PLAN LOCAL D'URBANISME METROPOLE ROUEN NORMANDIE

PROJET DE MODIFICATION N°2 - PP2S

POLE DE PROXIMITE DE SEINE-SUD

> NOTICE DE PRÉSENTATION ET MOTIFS
DES CHANGEMENTS APPORTÉS

AVANT MODIFICATION
4.2_REGLEMENT GRAPHIQUE - Planche 1 : Plan n°78

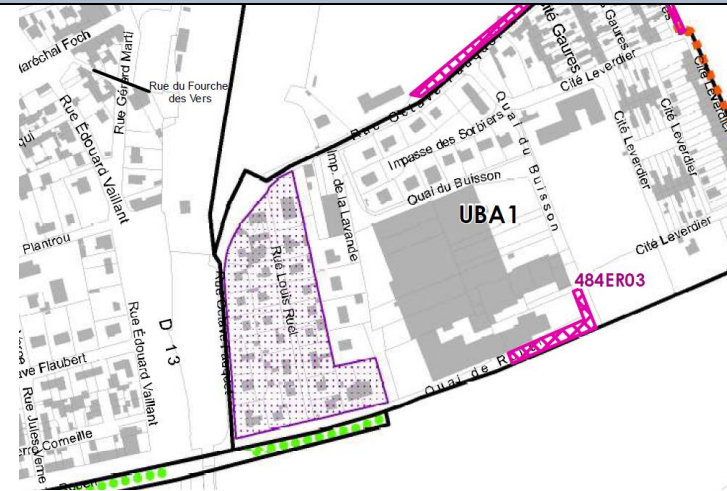
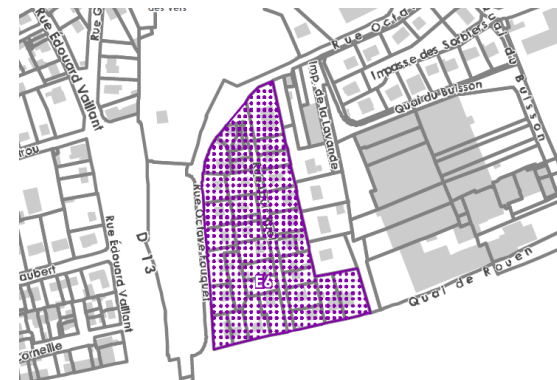
a. Ajout d'une protection du patrimoine bâti - Rues Louis Ruel et Octave Fauquet

<i>Pièces du PLU concernées</i>	<i>Intitulé</i>	<i>Objet de la modification</i>
<p>4.1_REGLEMENT ECRIT 4.1.2_ANNEXES DU REGLEMENT ECRIT 4.1.2.1_Fiches patrimoine bâti</p> <p>4.2_REGLEMENT GRAPHIQUE 4.1.2. Planche 1 : Plan n°78</p> <p>4.2.4_Annexes du règlement graphique 4_2_4_3_patrimoine_bati_Plan78</p>	<p>Patrimoine bâti Rues Louis Ruel et Octave Fauquet</p>	<p>Identification des anciennes maisons en brique rues Octave Fauquet et Louis Ruel comme ensemble bâti homogène avec une fiche descriptive</p>
<i>Zone(s) et/ou parcelle(s) concernée(s)</i>	<i>Justification de la modification</i>	
<p>UBA1 – tout le bâti rues Octave Fauquet et Louis Ruel</p>	<p>Cette identification permet de prendre en compte, de préserver et de mettre en valeur les composantes patrimoniales bâties emblématiques et témoins de l'Histoire, des époques, des usages et des procédés constructifs spécifiques du territoire métropolitain, participant à la qualité du cadre de vie des habitants et aux différentes identités territoriales.</p> <p>L'ancienne cité ouvrière des rue Ruel et Fauquet présente une harmonie et une cohérence d'ensemble.</p> <p>Cette cité ouvrière est intégrée en tant qu'ensemble bâti homogène et accompagnée d'une nouvelle fiche descriptive.</p>

b. Suppression de l'emplacement réservé n°484ER16 – rue du Docteur Cotoni

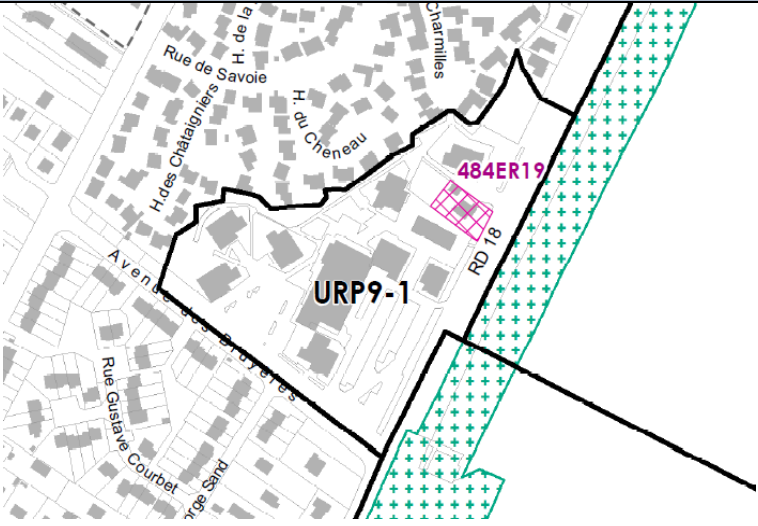
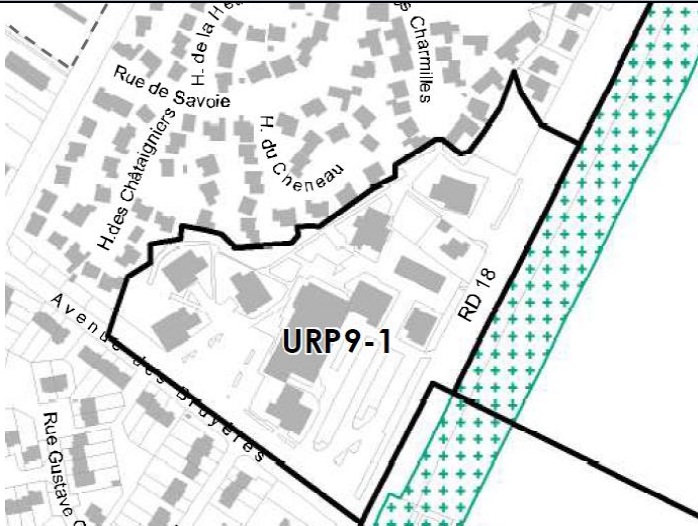
Pièces du PLU concernées	Intitulé	Objet de la modification
<p>4.2_REGLEMENT GRAPHIQUE</p> <p>4.1.2. Planche 1 : Plan de Zonage Plan n° 78</p> <p>4.2.4_Annexes du règlement graphique</p> <p>4.2.4.1_Liste des emplacements réservés</p>	<p>Suppression de l'emplacement réservé n°484ER16 – Vocation voirie</p>	<p>Suppression l'emplacement réservé inscrit sur une emprise de 231m² sur la parcelle AH69, située rue du Docteur Cotoni.</p>
Zone et/ou parcelle concernée	Justification de la modification	
<p>UAB</p> <p>Parcelle AH69</p>	<p>Cet emplacement réservé au bénéfice de la ville était prévu afin de créer une voie de liaison pour désenclaver un projet d'aménagement rue Sévène, or la configuration de ce projet ne permet plus la réalisation de cet accès.</p> <p>Cet emplacement réservé doit donc être supprimé.</p>	
AVANT MODIFICATION 4.2_REGLEMENT GRAPHIQUE - Planche 1 : Plan n°78		APRES MODIFICATION 4.2_REGLEMENT GRAPHIQUE - Planche 1 : Plan n°78

a. Orientation d'aménagement et de Programmation – Création OAP 681B

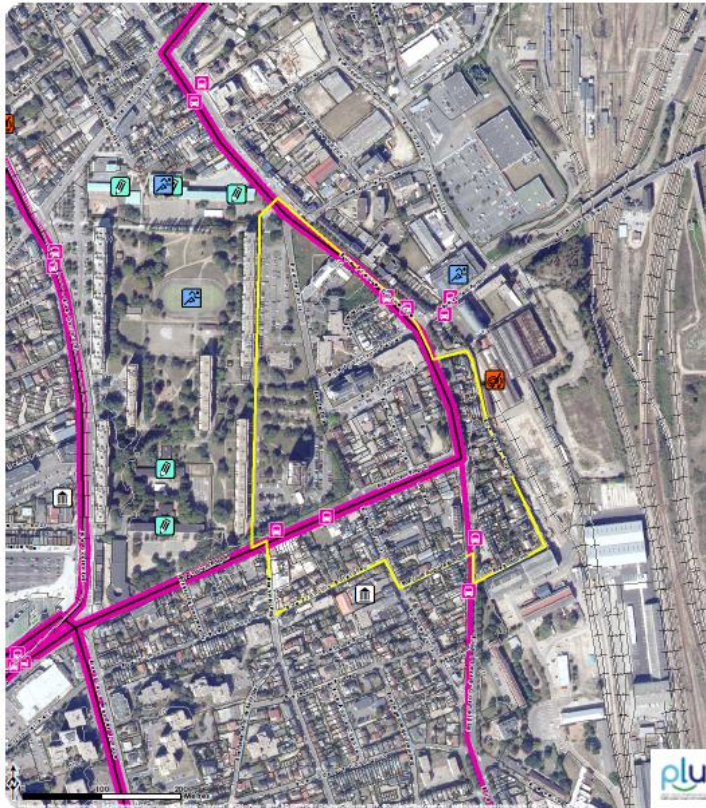
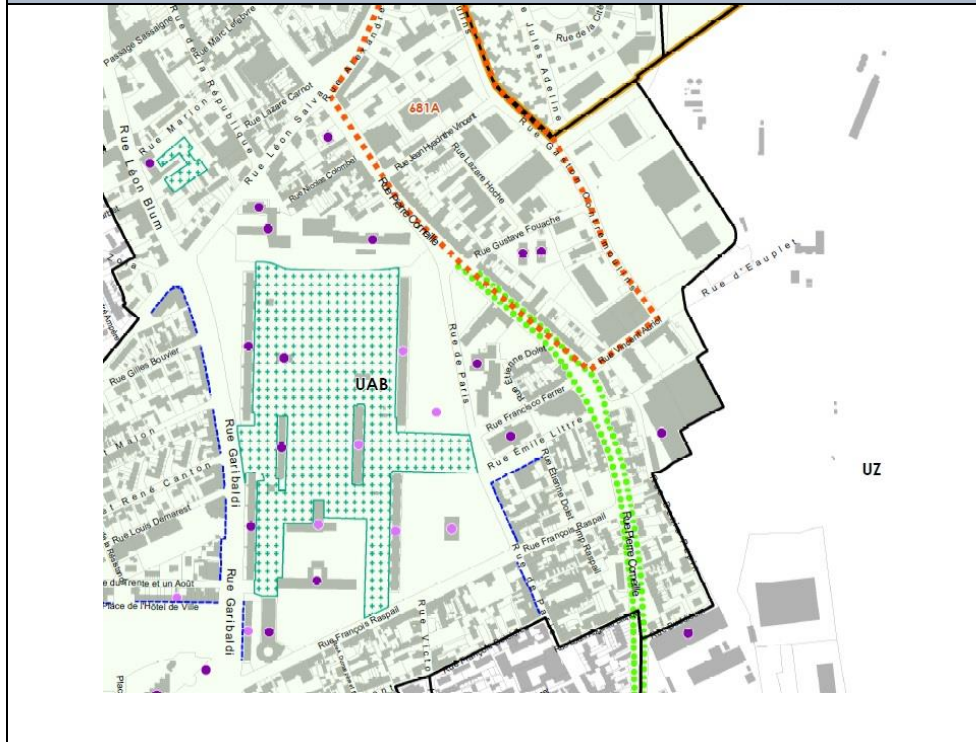
<i>Pièces du PLU concernées</i>	<i>Intitulé</i>	<i>Objet de la modification</i>
<p>3.OAP</p> <p>4.2_REGLEMENT GRAPHIQUE</p> <p>4.1.2. Planche 1 : Plan de Zonage</p>	Création OAP	Création d'une orientation d'aménagement et de programmation sur le secteur des rues de Paris et Raspail
<i>Zone(s) et/ou parcelle(s) concernée(s)</i>	<i>Justification de la modification</i>	
UAB	<p>Le site de l'OAP se positionne à l'interface entre le centre-ville, organisé autour de la place de l'Hôtel de Ville, et un vaste espace de friche de la SNCF, dénommé « l'Espace du Rail ».</p> <p>Le tissu urbain sottevillais est presque entièrement constitué, et la reconquête urbaine de cet espace en frange de la ville à l'Est est déclarée d'intérêt Métropolitain. En conséquence, la commune a souhaité tirer parti de l'opportunité que représente la conquête de ce nouveau territoire pour réfléchir à la reconfiguration de son centre-ville et anticiper son extension à l'Est, au bénéfice du quartier du centre-ville d'avant-guerre.</p> <p>Le périmètre de cette nouvelle OAP est également reportée sur le règlement graphique.</p>

a. Modification de la fiche patrimoine bâti n°12 – Immeuble Flandres

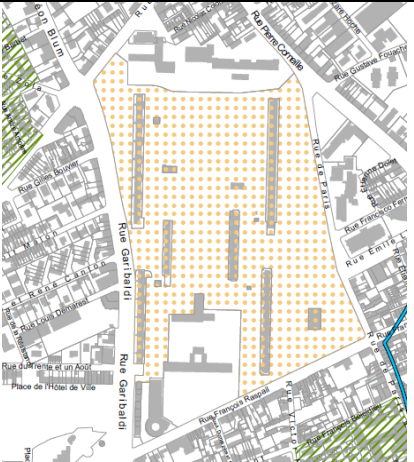
<i>Pièces du PLU concernées</i>	<i>Intitulé</i>	<i>Objet de la modification</i>
4.1_REGLEMENT ECRIT 4.1.2.1_Fiches patrimoine bâti	Modification de la fiche patrimoine bâti n°12	Modification de la fiche patrimoine bâti n°12 relative à l'immeuble Flandres
<i>Zone(s) et/ou parcelle(s) concernée(s)</i>	<i>Justification de la modification</i>	
UAB	<p>Le gabarit de l'immeuble et son implantation s'inscrivent dans le plan masse de Marcel Lods. Visible depuis le pont d'Eauplet, une des entrées principales de la ville, l'immeuble Flandres marque le paysage urbain. Sa façade, sa verticalité et la ligne du dernier étage ont malheureusement été totalement masquées par une isolation thermique en 1987. Il persiste les balcons en aile d'avion, la cheminée sur le pignon sud. Le rythme de la façade, sa verticalité, le jeu des balcons mériteraient d'être revalorisés.</p>

Le gabarit de l'immeuble et son implantation s'inscrivent dans le plan masse de Marcel Lods. Visible depuis le pont d'Europe, une des entrées principales de la ville, l'immeuble Flandres marque le paysage urbain. Sa façade, sa verticalité et la ligne du dernier étage ont malheureusement été totalement masquées par une isolation thermique en 1987. Il persiste les balcons en aile d'avion, la cheminée sur le pignon sud. Le rythme de la façade, sa verticalité, le jeu des balcons mériteraient d'être revalorisés.

b. Ajout d'une protection du patrimoine bâti : rue de la Pelouse

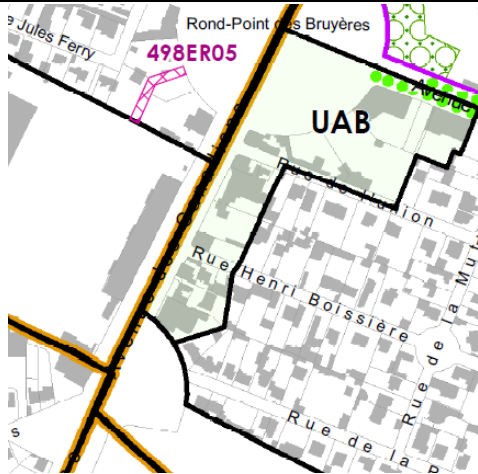
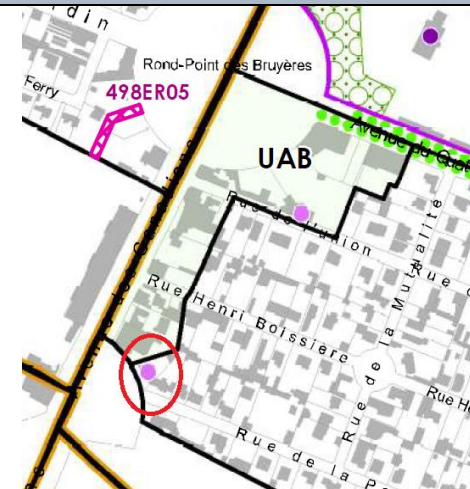
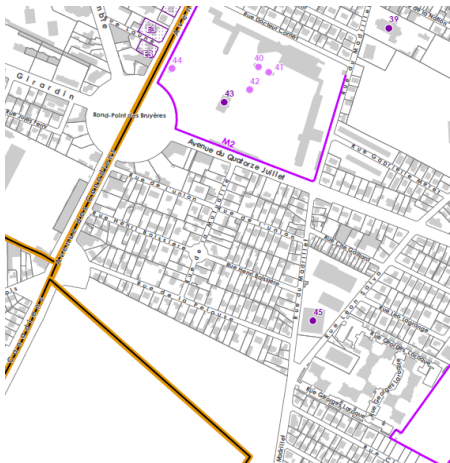
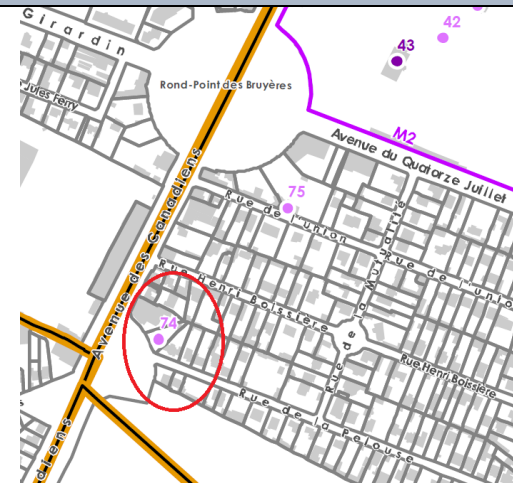
Pièces du PLU concernées	Intitulé	Objet de la modification
<p>4.1_REGLEMENT ECRIT 4.1.2_ANNEXES DU REGLEMENT ECRIT 4.1.2.1_Fiches patrimoine bâti</p> <p>4.2_REGLEMENT GRAPHIQUE 4.1.2. Planche 1 : Plan n°83</p> <p>4.2.4_Annexes du règlement graphique 4_2_4_3_patrimoine_bati_approbation_Plan83</p>	<p>Patrimoine bâti 1 rue de la Pelouse</p>	<p>Identification de la maison située 1 rue de la Pelouse en tant qu'élément bâti à préserver avec un niveau de protection moyen</p>
Zone(s) et/ou parcelle(s) concernée(s)	Justification de la modification	
<p>UBA1 – Parcelle BE414</p>	<p>Cette maison a été construite dans les années 1930. Les éléments marquants sont le mur rideau marquant l'entrée, les casquettes des fenêtres soulignant la géométrie de la façade et les fenêtres d'angle, et le bow window arrondi au rez-de-chaussée. Les garde-corps d'un style moderne soulignent la forme architecturale et accentuent les décrochés du premier étage. Ce type de patrimoine est rare sur notre territoire (traitement des façades).</p>

c. Ajout d'une protection du patrimoine bâti : rue de l'union

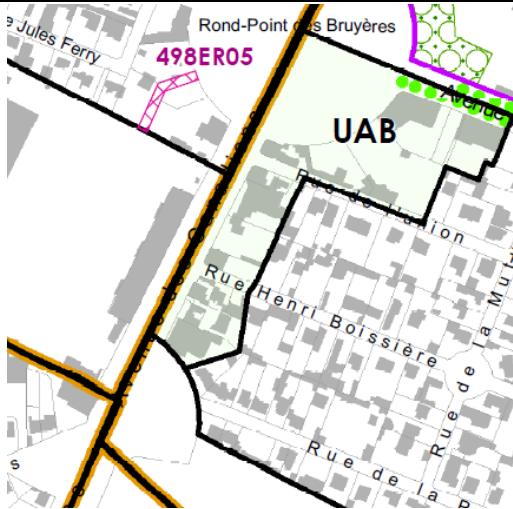
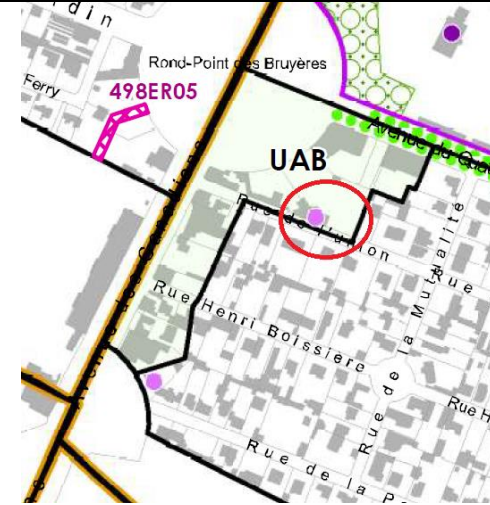
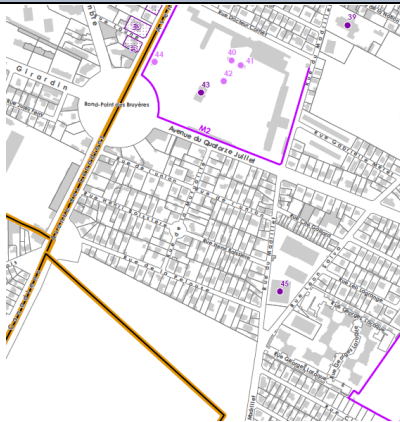
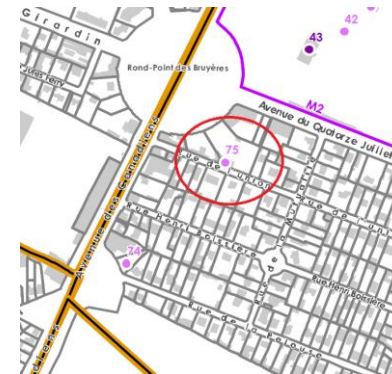
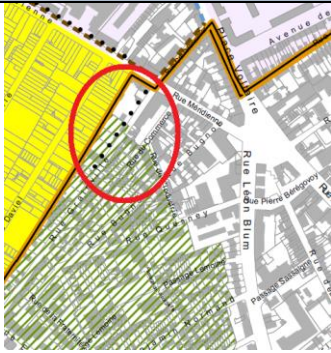
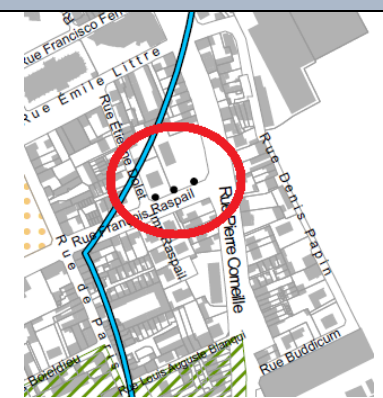
Pièces du PLU concernées	Intitulé	Objet de la modification
<p>4.1_REGLEMENT ECRIT 4.1.2_ANNEXES DU REGLEMENT ECRIT 4.1.2.1_Fiches patrimoine bâti</p> <p>4.2_REGLEMENT GRAPHIQUE 4.1.2. Planche 1 : Plan n°83</p> <p>4.2.4_Annexes du règlement graphique 4_2_4_3_patrimoine_bati_approbation_Plan83</p>	<p>Patrimoine bâti 9, rue de l'union</p>	<p>Identification de la maison située 9 rue de l'union en tant qu'élément bâti à préserver avec un niveau de protection moyen</p>
Zone(s) et/ou parcelle(s) concernée(s)	Justification de la modification	
<p>UAB – Parcelle BE3</p>	<p>Cette maison a été construite en 1900 présentant des fenêtres cintrées avec un travail de modénature particulier, notamment des appuis de fenêtres.</p>

b. Modification du plan de la morphologie urbaine sur l'avenue Jean Jaurès

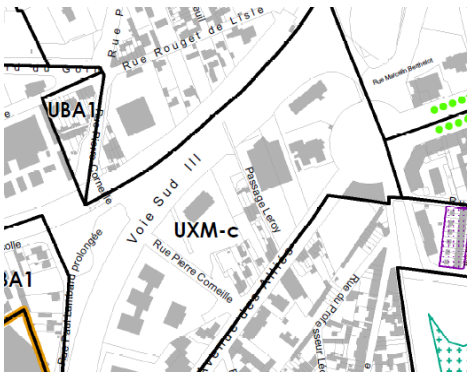
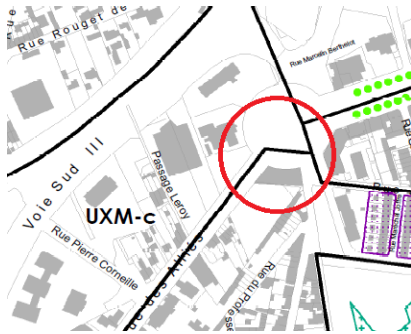
Pièces du PLU concernées	Intitulé	Objet de la modification
<p>4.2_REGLEMENT GRAPHIQUE 4.2.2_Planche 2_plan de la morphologie urbaine 4_2_2_planche_2_Plan 82</p>	<p>Modification du plan de la morphologie urbaine sur le quartier autour de l'avenue Jean Jaurès</p>	<p>Inscription d'une hauteur maximale de 11 mètres soit R+1+C ou Attique sur le quartier autour de l'avenue Jean Jaurès</p>
Zone(s) et/ou parcelle(s) concernée(s)		Justification de la modification
<p>UAB</p>	<p>Le règlement écrit de la zone UAB précise qu'en cas d'absence d'inscription graphique, la <i>hauteur</i> maximale autorisée est fixée à 17 mètres en tout point du <i>bâtiment</i>. La <i>hauteur</i> maximale exprimée en niveaux est de R+3+C ou <i>attique</i>. Ces deux règles sont cumulatives. Afin de préserver la forme urbaine existante (constructions majoritairement en R+1) il est nécessaire de diminuer la hauteur à 11 mètres au lieu de 17m comme le prévoit le règlement de la zone.</p>

a. Orientation d'aménagement et de Programmation – Correction erreur matérielle - OAP 575B

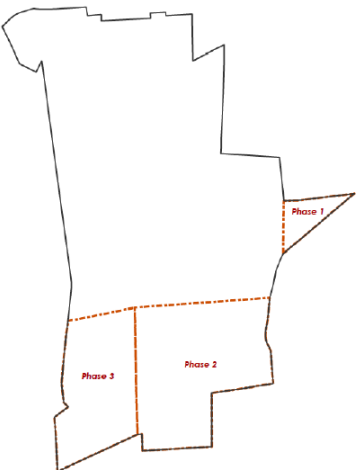
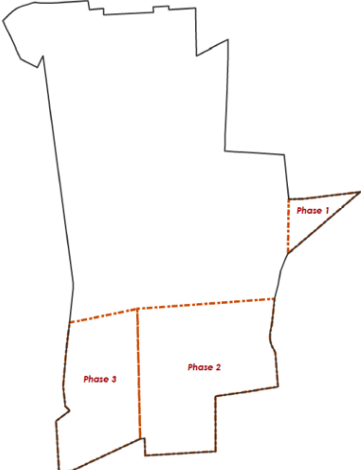
Pièces du PLU concernées	Intitulé	Objet de la modification																						
<p>3.OAP 3.2 OAP Sectorielles 3.2_TOME 4_OAP_communes_N à St E</p>	Correction erreur matérielle	Erreur matérielle à corriger : le zonage sur la fiche contexte de l'OAP																						
Zone(s) et/ou parcelle(s) concernée(s)	Justification de la modification																							
<p>2AU</p>	<p>Suite à l'enquête publique dans le cadre de l'élaboration du PLUi, le secteur 1AUB1 intitulé « phase suivante » de l'OAP 575A « site Claudine GUERIN » a été modifié en zone 2AU cependant dans la fiche contexte de la gachère cette modification n'a pas été effectuée.</p>																							
<p>AVANT MODIFICATION 3.2 OAP Sectorielles – Fiche contexte</p>		<p>APRES MODIFICATION 3.2 OAP Sectorielles – Fiche contexte</p>																						
<p style="text-align: center;">La Gachère - 575B Saint-Etienne-du-Rouvray - Etat initial du secteur</p>  <table border="1" data-bbox="705 976 1131 1220"> <tr> <td>Caractère</td> <td>AU</td> </tr> <tr> <td>Vocation</td> <td>Habitat</td> </tr> <tr> <td rowspan="4">Armature</td> <td><input type="checkbox"/> Cœur d'agglomération</td> </tr> <tr> <td><input checked="" type="checkbox"/> Espace urbain</td> </tr> <tr> <td><input type="checkbox"/> Pôle de vie</td> </tr> <tr> <td><input type="checkbox"/> Bourg et village</td> </tr> <tr> <td>Surface</td> <td>5,17 ha</td> </tr> </table>		Caractère	AU	Vocation	Habitat	Armature	<input type="checkbox"/> Cœur d'agglomération	<input checked="" type="checkbox"/> Espace urbain	<input type="checkbox"/> Pôle de vie	<input type="checkbox"/> Bourg et village	Surface	5,17 ha	<p style="text-align: center;">La Gachère - 575B Saint-Etienne-du-Rouvray - Etat initial du secteur</p>  <table border="1" data-bbox="1736 976 2116 1220"> <tr> <td>Caractère</td> <td>AU</td> </tr> <tr> <td>Vocation</td> <td>Habitat</td> </tr> <tr> <td rowspan="4">Armature</td> <td><input type="checkbox"/> Cœur d'agglomération</td> </tr> <tr> <td><input checked="" type="checkbox"/> Espace urbain</td> </tr> <tr> <td><input type="checkbox"/> Pôle de vie</td> </tr> <tr> <td><input type="checkbox"/> Bourg et village</td> </tr> <tr> <td>Surface</td> <td>5,17 ha</td> </tr> </table>	Caractère	AU	Vocation	Habitat	Armature	<input type="checkbox"/> Cœur d'agglomération	<input checked="" type="checkbox"/> Espace urbain	<input type="checkbox"/> Pôle de vie	<input type="checkbox"/> Bourg et village	Surface	5,17 ha

a. Identification patrimoine naturel : arbre remarquable – Rue Eugène Cotton

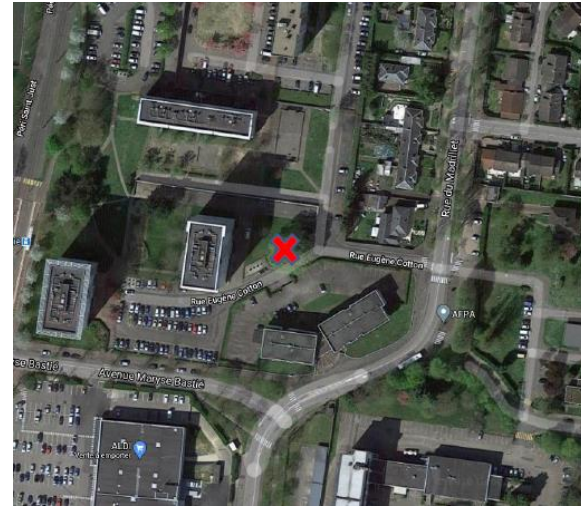
<i>Pièces du PLU concernées</i>	<i>Intitulé</i>	<i>Objet de la modification</i>
4.2_REGLEMENT GRAPHIQUE 4.1.2. Planche 1 : Plan n°84	Ajout d'une protection - arbre remarquable	Identification d'un orme rue Eugène Cotton en tant qu'arbre remarquable
<i>Zone(s) et/ou parcelle(s) concernée(s)</i>		<i>Justification de la modification</i>
URP20		<p>Un orme situé dans le quartier du château blanc, rue Eugène Cotton a reçu le label d'arbre remarquable de France il est par conséquent inscrit en tant qu'arbre remarquable au PLU.</p> <p>Extrait des dispositions du Livre 1 du règlement écrit :</p> <p>Les arbres remarquables ou isolés identifiés au règlement graphique sont protégés pour leur intérêt paysager, écologique et patrimonial.</p> <p>Tout abattage d'un arbre remarquable est interdit, sauf si son état phytosanitaire le justifie et/ou pour des motifs de sécurité des biens et personnes.</p> <p>Les arbres remarquables doivent faire l'objet d'une protection permettant le développement de leur enracinement. Les constructions, installations, aménagements sont interdits au sein de la surface définie par la projection au sol du <i>houppier</i>.</p>

Elément d'architecture singulier -
Mur du centre hospitalier

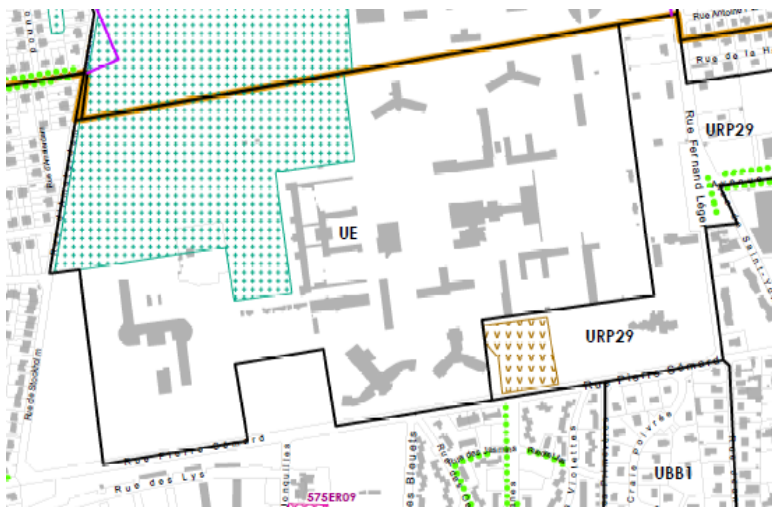
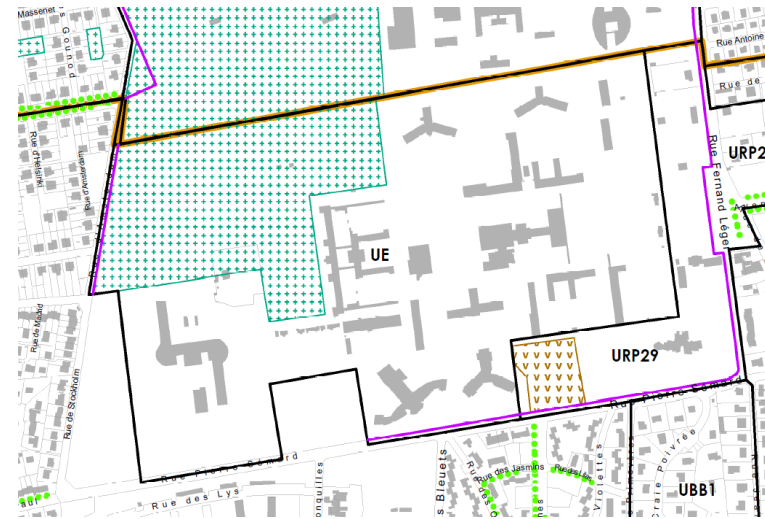
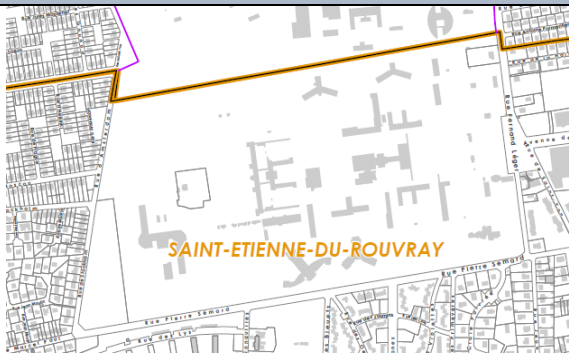
Pièces du PLU concernées	Intitulé	Objet de la modification
<p>4.1_REGLEMENT ECRIT 4.1.2_ANNEXES DU REGLEMENT ECRIT 4.1.2.1_Fiches patrimoine bâti</p> <p>4.2_REGLEMENT GRAPHIQUE 4.1.2. Planche 1 : Plan n°83</p> <p>4.2.4_Annexes du règlement graphique 4_2_4_3_patrimoine_bati_approbation_Plan83</p>	<p>Patrimoine bâti Mur du Centre Hospitalier du Rouvray</p>	<p>Identification du mur d'enceinte du Centre Hospitalier du Rouvray : avenue d'Amsterdam, rues Pierre Sépard et Fernand Léger</p>
Zone(s) et/ou parcelle(s) concernée(s)	Justification de la modification	
<p>AH3, AH6</p>	<p>Le mur est constitué de matériaux nobles (briques et moellons, silex) qui offre une perspective visuelle et une interface domaine public/domaine privé de qualité.</p> <p>Les dispositions du Livre 1 du règlement écrit s'appliquent Murs, murets et portails attenants Ces éléments repérés au règlement graphique devront être pris en compte dans le projet. Ils pourront faire l'objet d'adaptations, voire de démolitions partielles, dès lors que le projet ne remet pas en cause la qualité de l'entité identifiée (exemple : pour la création d'accès à la parcelle en cas de construction). Ces dispositions s'appliquent, sauf dans le cas de désordres structurels irréversibles constatés (exemple : affaissement du mur...).</p>
